Werfverslag 32 voor project: Zwaluwenlaan 15 | 8430 Middelkerke (BE)

Residentie Aton: renovatie voor- en achtergevel

Nummer: 1070RAW-32

Datum: donderdag, 13 juni 2024

**32.7 Balkons
achtergevel**

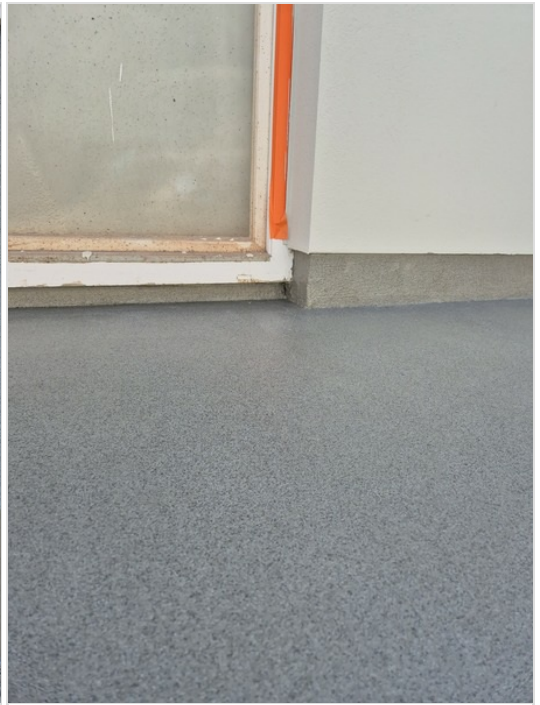
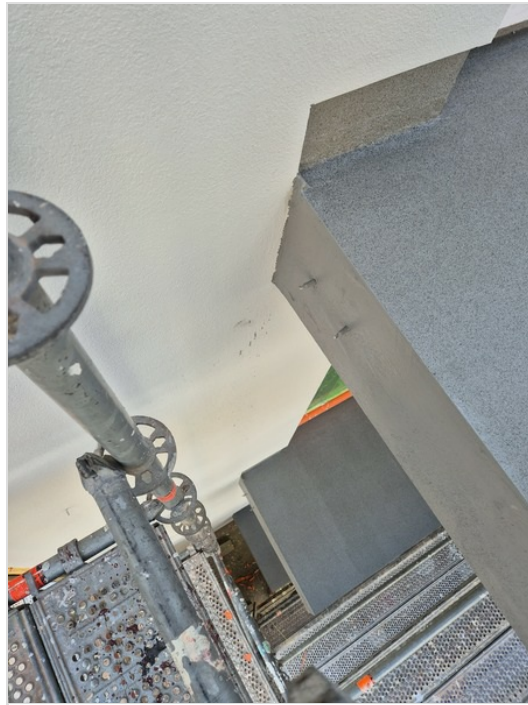
Crepi is wat vervuild geraakt, onder andere vlekken van de vloeibare dichtingsproducten. Te reinigen en indien nodig bij te werken. (Indien nodig zal het vlak herschilderd moeten worden)

Meerdere ramen vertonen nog kleine kieren en spleten in hun aanwerking met de vloeibare dichting. Dit dient nog bijgewerkt te worden.

De aansluitingen met de stopprofielen/eindprofielen van de crepi nog waterdicht aan te werken.

Bovenste twee balkons zijn langs de fronten van hun toplaag voorzien. Onderste nog in uitvoering. We bemerken dat bij de bovenste nogal wat lekers ontstaan zijn en daar nog vrij veel ruwheden in zitten. AN stelt deze nog bij te schuren en te polieren, zodoende deze veel meer effen zullen staan en lekers weg zijn.

AN stelt deze zaken 13/06 af te werken, zodoende de balustrades kunnen geplaatst worden op 14/06
